Modulo per la presentazione delle osservazioni per i piani/programmi/progetti sottoposti a procedimenti di valutazione ambientale di competenza statale

ID: Codice procedura (ID_VIP/ID_MATTM): 12691

“Progetto di un impianto eolico denominato “Pitigliano” ubicato nei comuni di Pitigliano (GR) e Sorano (GR) costituito da 20 (venti) aerogeneratori di potenza nominale 7,0 MW per un totale di 140,0 MW con relative opere connesse ed infrastrutture indispensabili”

TESTO DELLE OSSERVAZIONI

Immagine 1. Vincoli ex art. 136 del CBC dal PIT della Regione Toscana e zona approssimativa dove è progettato l'impianto industriale.

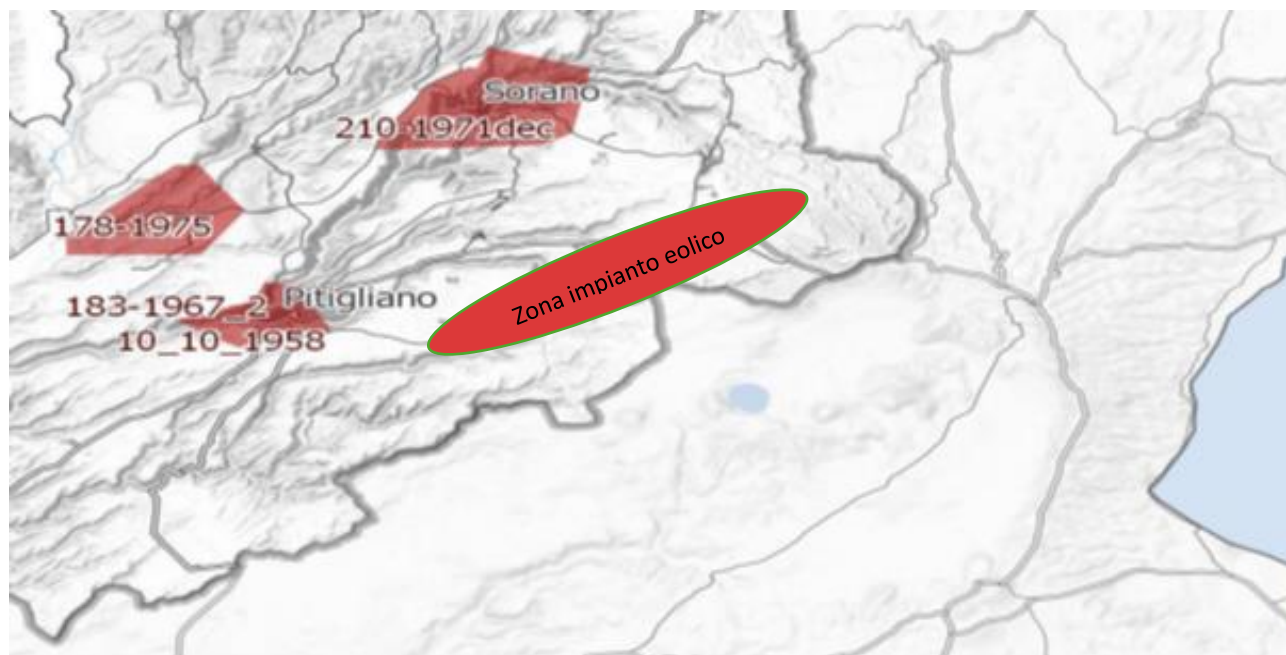
Al contrario si evidenzia che l'impianto eolico industriale citato non solo ricadrebbe con tutti e 20 gli aerogeneratori all'interno delle fasce di rispetto di 3 km di due vincoli paesaggistici di notevole interesse pubblico esistenti nella Regione Lazio e con una parte di essi nel vincolo paesaggistico del Centro abitato di Sorano (GR) quindi in aree non idonee all'installazione di impianti di energia rinnovabile. Addirittura, alcuni aerogeneratori sarebbero ubicati a poche centinaia di metri dai perimetri dei due vincoli paesaggistici laziali ex art 136 del CBC.

Inoltre, come sostiene la Proponente parte dell'impianto si verrebbe a trovare a 3,5 km dal centro abitato di Sorano. Infatti, tre degli aerogeneratori WTG 08, 09, 10 sono addirittura all'interno delle fasce di rispetto dei 3 km del suo vincolo paesaggistico di notevole interesse pubblico ex art 136 del CBC. Si evidenzia che così si crea

un'ulteriore incompatibilità con la tutela del Paesaggio.

Immagine 3. Cumulo di una parte di impianti eolici, fotovoltaici e geotermici industriali in progettazione ed esistenti intorno all’eolico industriale “Pitigliano”.

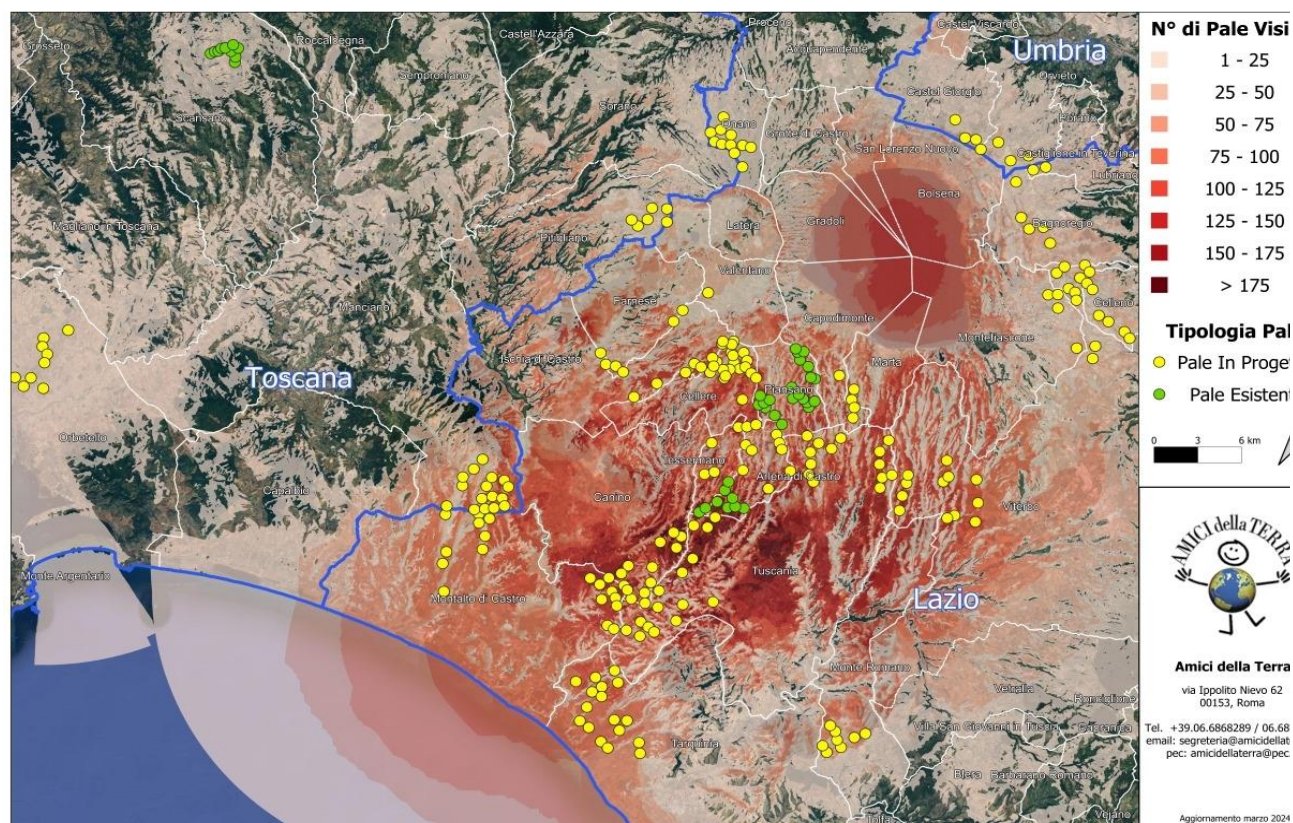
Beni Culturali “*Ambito paesaggistico, geologico e geomorfologico dell’orlo della caldera di Latera ...*” Non vengono nemmeno citati gli impianti eolici in progetto al MASE, il “Rempillo” (6 aerogeneratori) e un altro in verifica amministrativa di 14 aerogeneratori e 72, 6 MW. Ad oggi nei territori di Pitigliano, Sorano e in quello limitrofo potenzialmente potrebbero essere insediati 40 aerogeneratori alti 200 metri e larghi 170. Ma la proponente non cita neanche altri impianti che creerebbero il cumulo e quindi maggiore impatto. Infatti, sul territorio della “Città del Tufo” (Sorano e Pitigliano) impatterebbero anche l’impianto eolico “Montarzo” di Onano con 13 aerogeneratori con le dimensioni ricordate, l’altro eolico industriale nel territorio di Valentano con sette aerogeneratori (stesse dimensioni), gli impianti di Farnese con un minieolico di 3 Torri alte 60 metri già installate in località Poggio del Crognolo e l’impianto eolico industriale “Vallerosa” (7 aerogeneratori alti 200 metri e larghi 158 metri) in procedura VIA presso la Regione Lazio. Inoltre, altri impianti del minieolico già presenti a Valentano, Cellere e Piansano e due progetti eolici industriali con le stesse dimensioni (200 m x 170 m) nel Comune di Ischia di Castro. La valutazione del cumulo non prende neanche in considerazione gli impianti industriali di fotovoltaico e agrivoltaico in progetto a Farnese, Valentano, Ischia di Castro, Cellere. L’impianto geotermico in procedura Via al MASE, progettato nella Caldera di Latera. Quindi è stata effettuata una valutazione del potenziale impatto cumulativo non veritiera a dispetto di quanto affermato dalla proponente che sostiene di aver preso in considerazione uno spazio di 10 km intorno al suo impianto per gli impatti che si creerebbero.

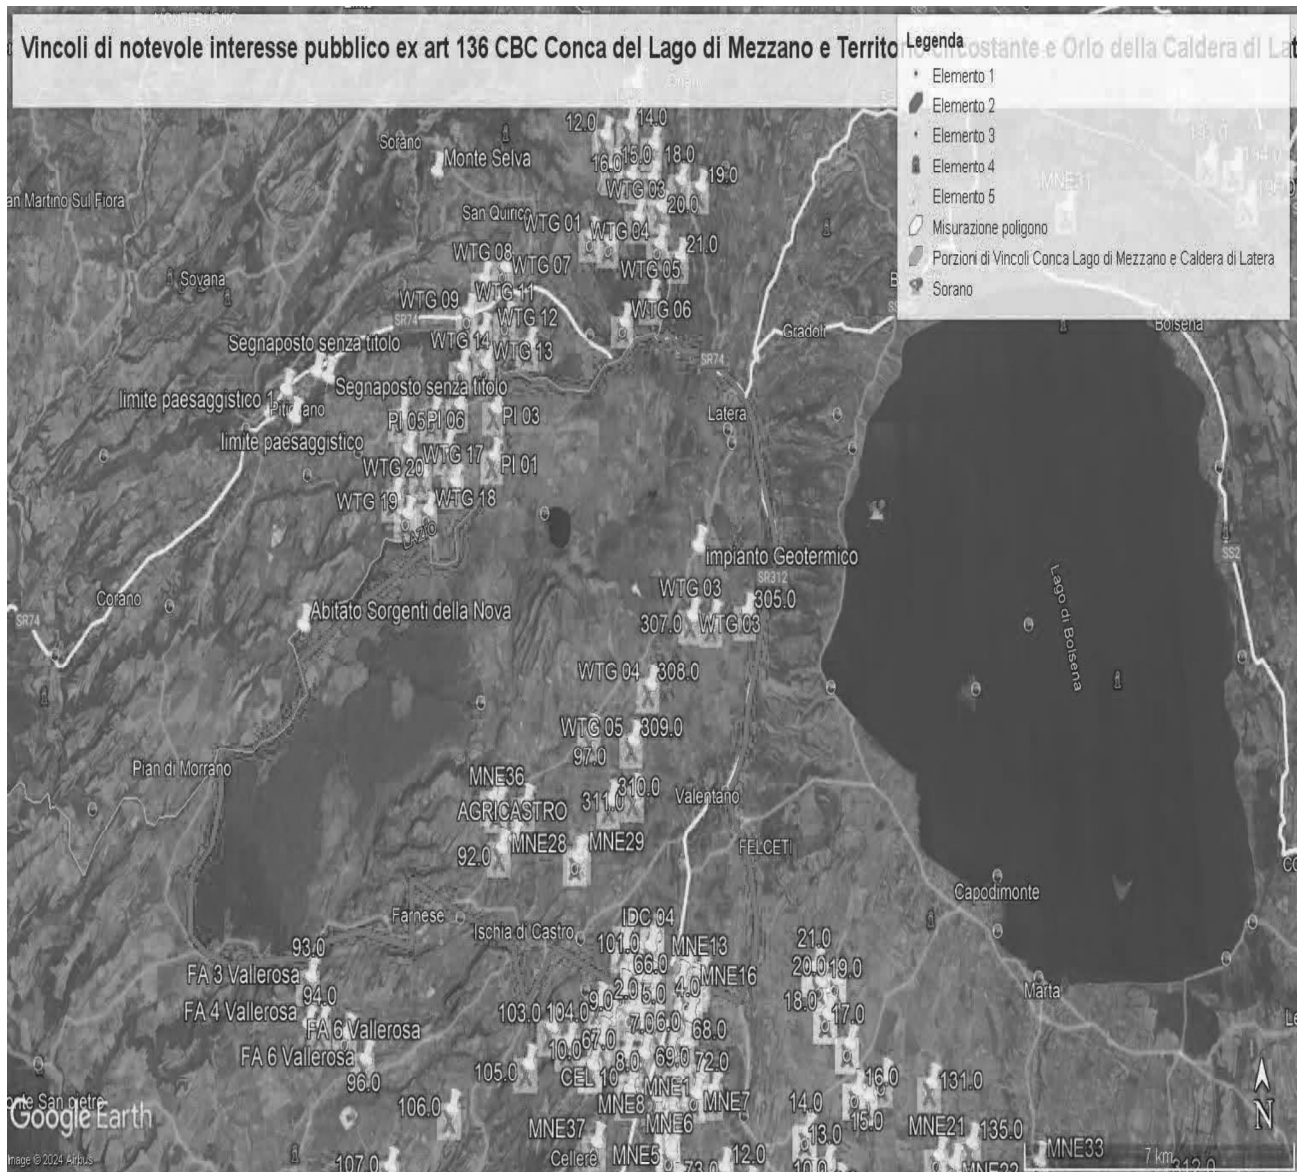
Come è illustrato nell'immagine si ribadisce che l'impianto industriale "Pitigliano" ricade completamente all'interno delle fasce di rispetto dei due vincoli di notevole

interesse pubblico e lambisce quelle di un terzo vincolo e quindi come affermato dal Consiglio di Stato nelle sentenze citate, l'impianto è insediato in area non idonea ai sensi dell'art. 20 comma 8 lettera c quater del D.Lgs. n. 199/2021 e ss.mm.ii al contrario di quanto sostiene la proponente.

IMMAGINE n. 3 Impianto eolico industriale "Pitigliano" e distanze aerogeneratori dai Vincolo "Orlo della Caldera di Latera.

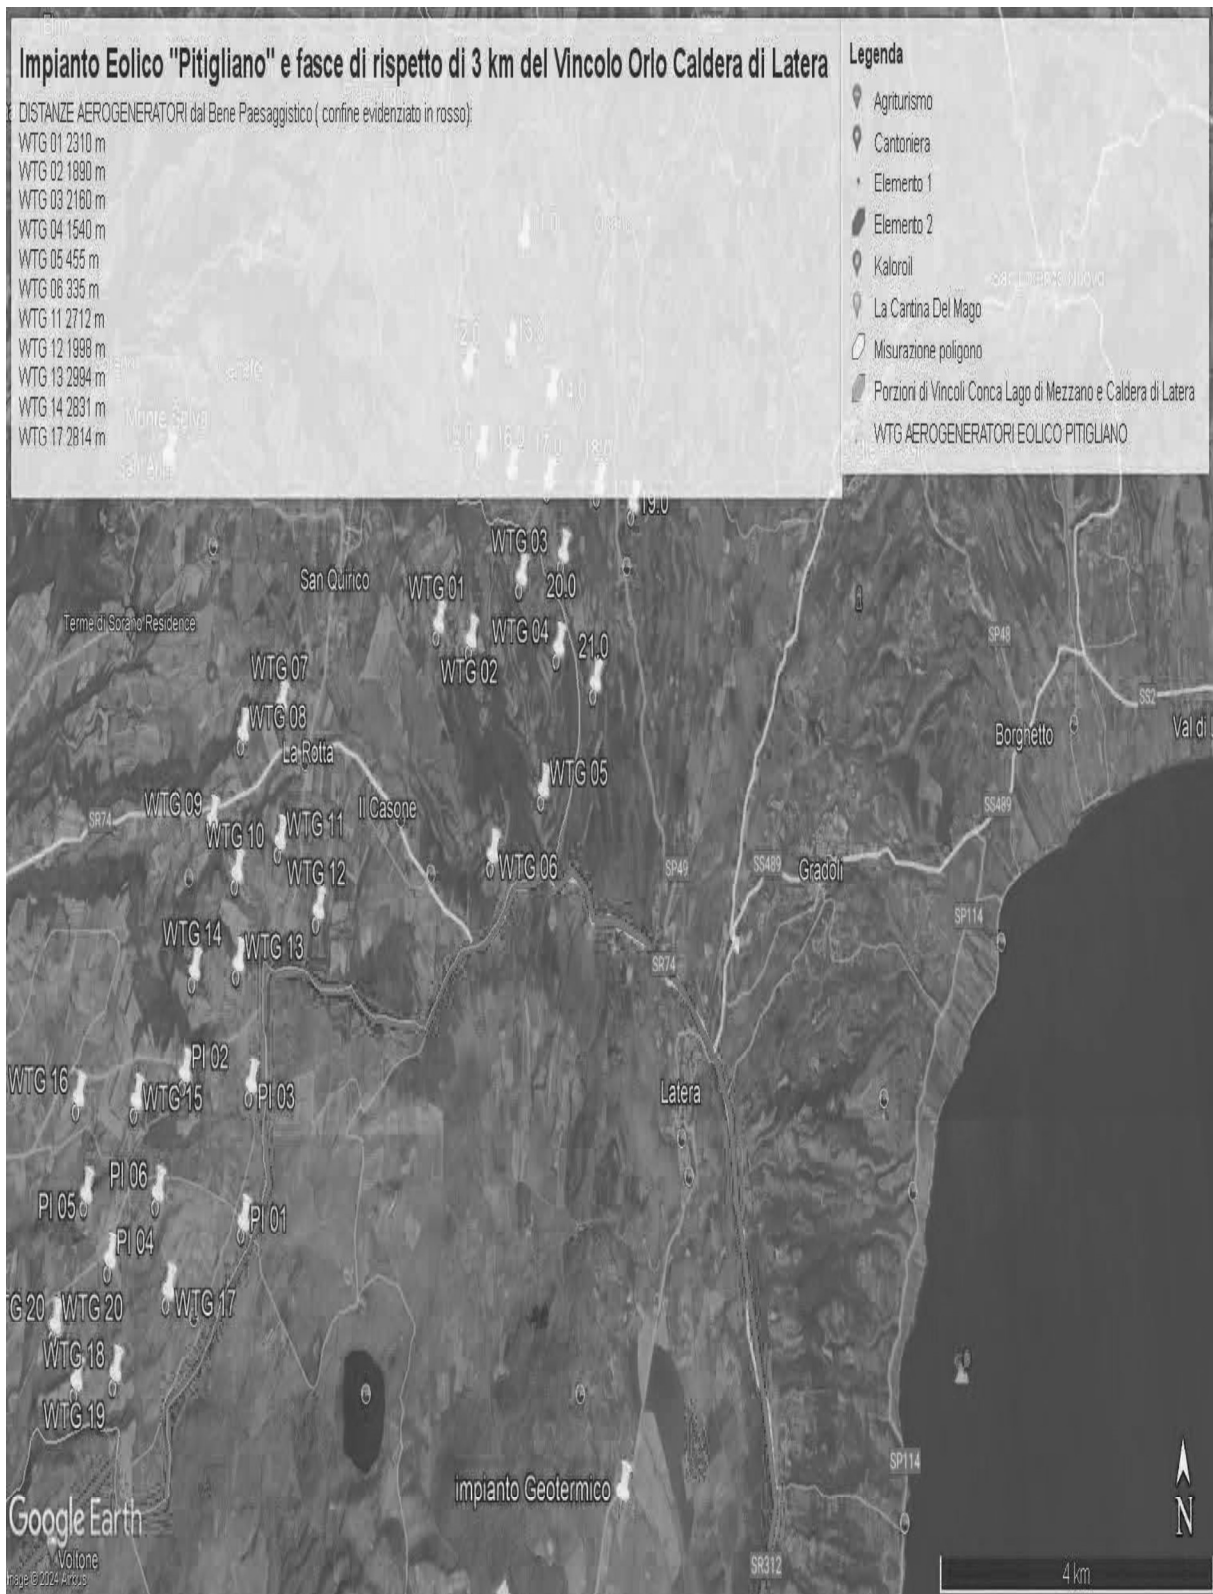
Concludendo, si evidenzia ancora che la proponente non effettuando la procedura prevista dalla Parte III delle Linee Guida nazionali ha ignorato un vincolo paesaggistico di notevole interesse pubblico istituito con un provvedimento del Segretariato regionale del Ministero della Cultura per il Lazio che ha emanato il Decreto di dichiarazione di notevole interesse pubblico n. 22 del 15.02.2024 ai sensi e per gli effetti dell'art. 136, co. 1, lett. c) e d) del decreto legislativo 22 gennaio 2004, n. 42, "Ambito paesaggistico, geologico e geomorfologico dell'orlo della caldera di

Latera e delle sue pendici interessate dai centri eruttivi periferici" nei comuni di CELLERE, FARNESE, ISCHIA DI CASTRO, LATERA, PIANSANO.

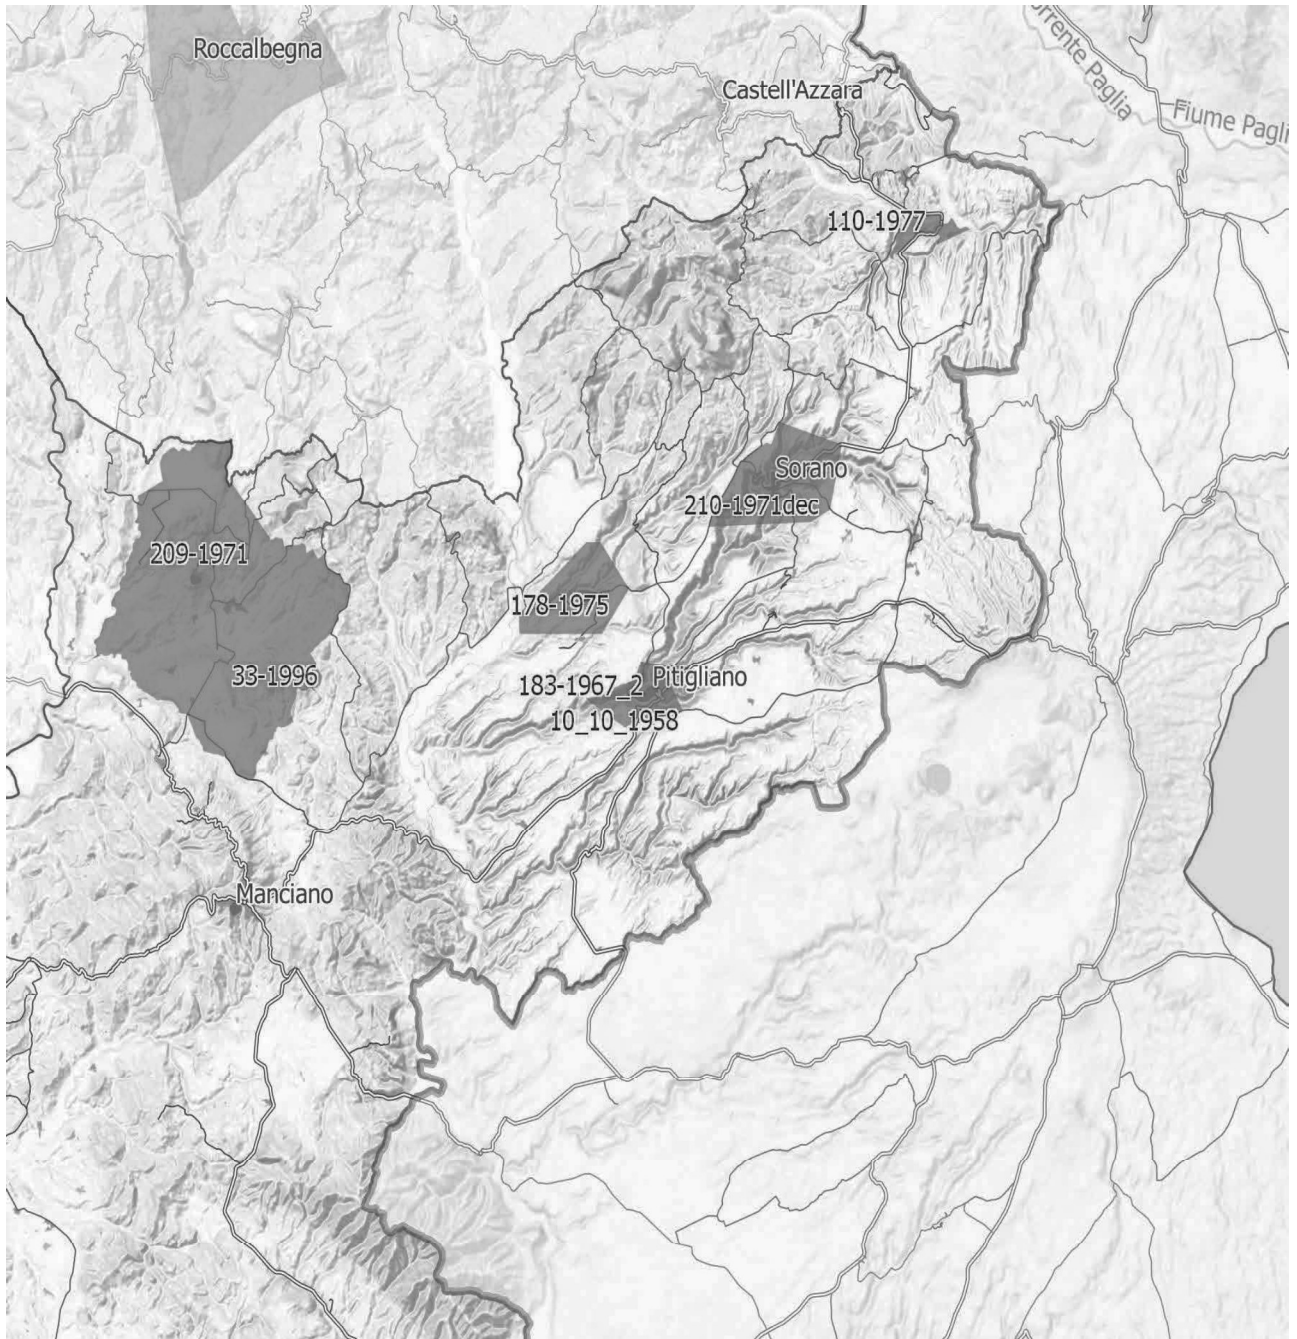
IMMAGINE n. 4 Si evidenzia che i tre aerogeneratori WTG 07, WTG 08 e WTG 09 impattano con il vincolo paesaggistico di notevole interesse pubblico del Centro Storico di Sorano. Il WTG 07 si troverebbe a 2828 m, WTG 08 2504 e WTG 09 2990. Il cavidotto dell'impianto invece impatta in buona parte del Vincolo paesaggistico ex art. 136 del CBC del Centro Storico di Pitigliano.

IMMAGINE n 5. Mappa eolici elaborata dall'Associazione Amici della Terra. La mappa evidenzia il cumulo degli impianti tra Lazio e Toscana.

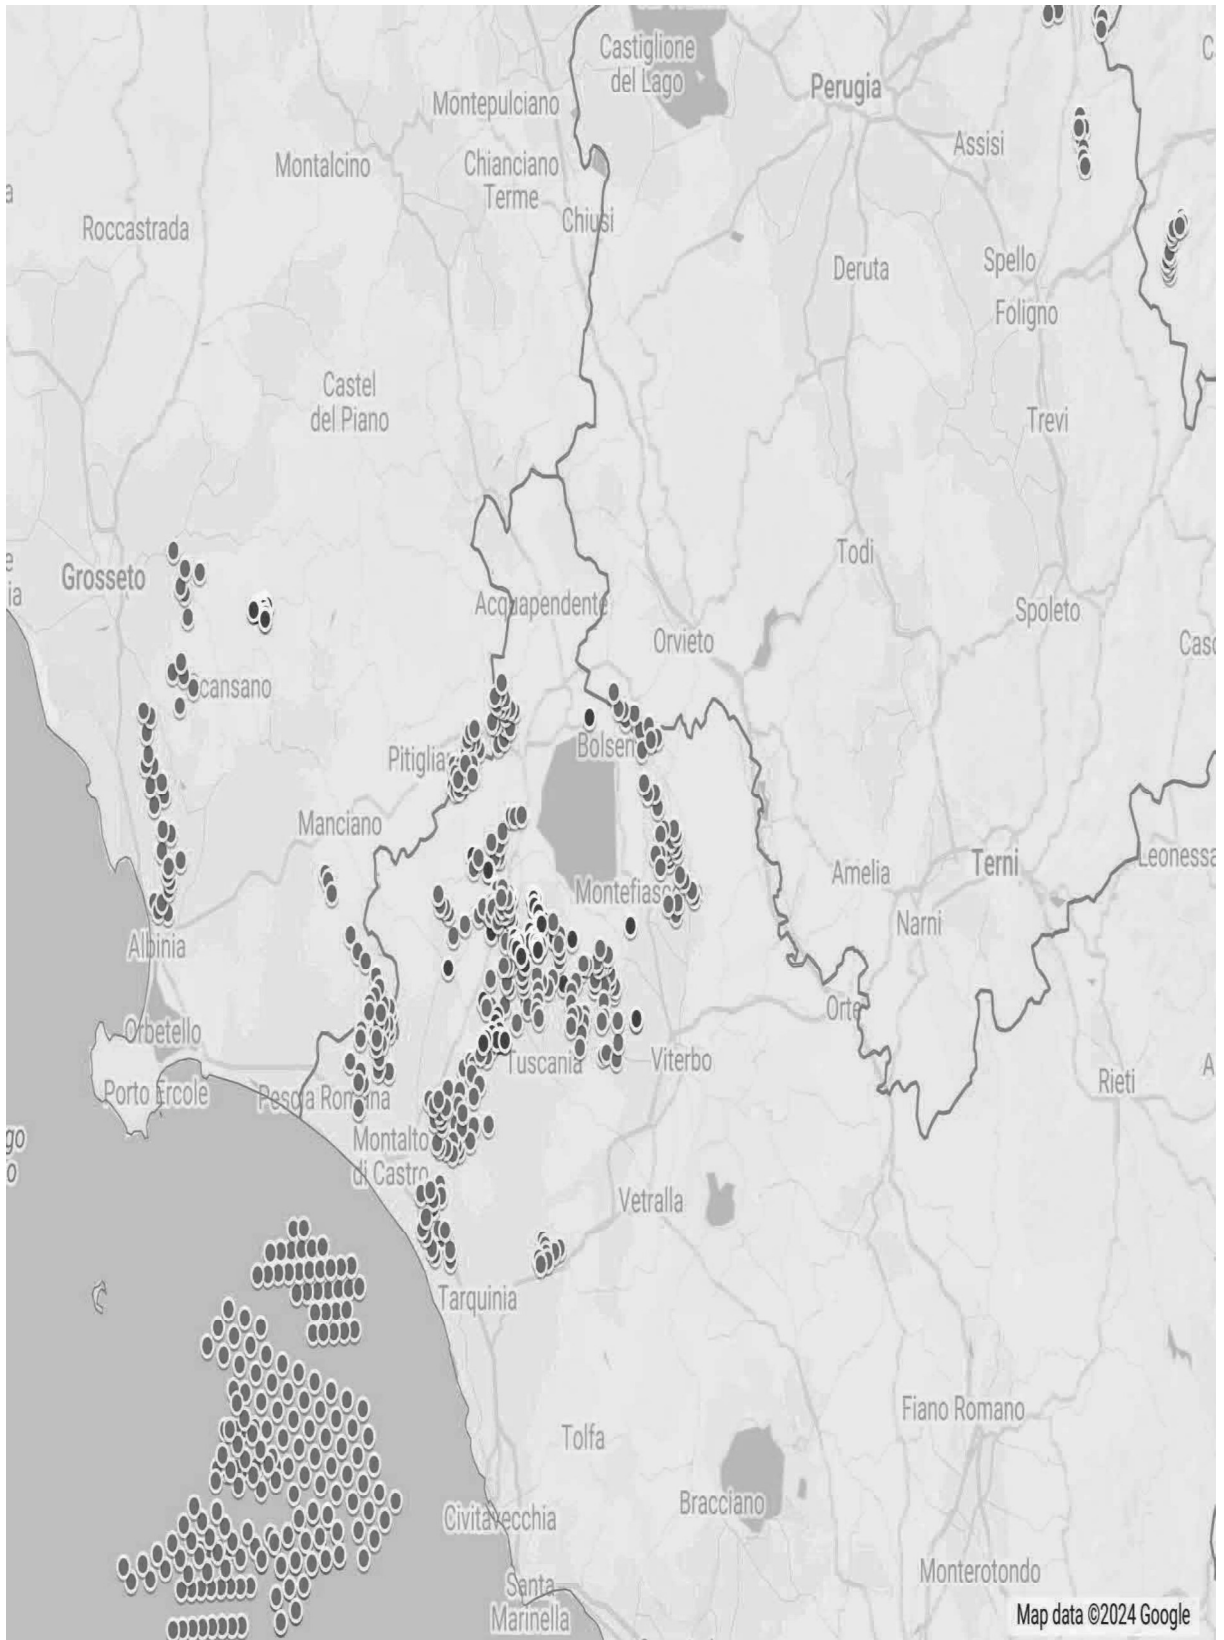
Riguardo al cumulo degli impianti FER, le mappe prodotte dalla proponente riguardano, come già evidenziato, soltanto una parte molto piccola degli impianti FER dell'area intermedia e vasta e in particolare di quelli eolici che contribuiscono a creare un notevole cumulo e la saturazione del territorio tosco laziale. Riguardo al cumulo dei soli impianti eolici si riporta la mappa dell'intervisibilità degli impianti eolici elaborata dall'Associazione nazionale “Amici della Terra”.
